Danfoss PVG32, válvula de carrete para función Jib – resorte de retorno débil.

En relación con los suministros de un subcontratista de válvulas de control hidráulico, el control de calidad de HMF ha detectado una desviación respecto a la especificación del resorte de retorno en la válvula de carrete para la función Jib de la grúa.

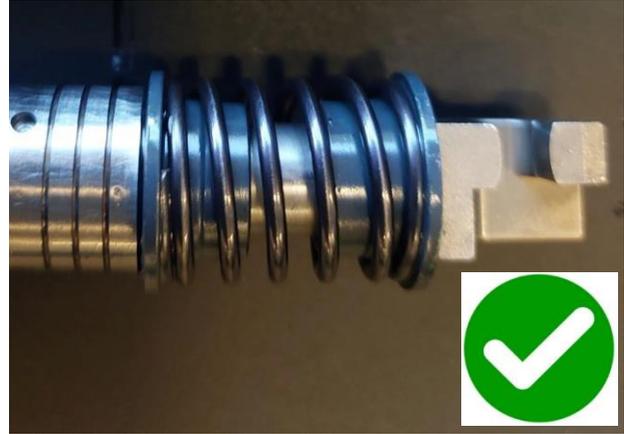
La desviación de la especificación se caracteriza por un número de espiras inferior al especificado, lo que resulta en un resorte de retorno más débil y, por lo tanto, una acción de retorno del carrete a la posición neutra menos positiva.

En caso de reclamaciones del cliente sobre los modelos mencionados, entregados por HMF antes de la semana 46 – 2023, donde el cliente se queja del código 203-225 o 481-203, el resorte de retorno en la válvula de carrete para la función Jib debe ser inspeccionado antes de continuar con otras investigaciones, es decir, reemplazo de activaciones eléctricas, etc.

Se puede identificar el resorte de retorno correcto comparándolo visualmente con los ejemplos de resorte débil y resorte correcto mostrados a continuación.

Si la inspección revela que el carrete está equipado con un resorte de retorno débil, se debe reemplazar el carrete completo, número de pieza HMF 69736.

Los nuevos carretes, número de pieza HMF 69736, pedidos a HMF desde la semana 46 – 2023 estarán equipados con el resorte de retorno correcto.
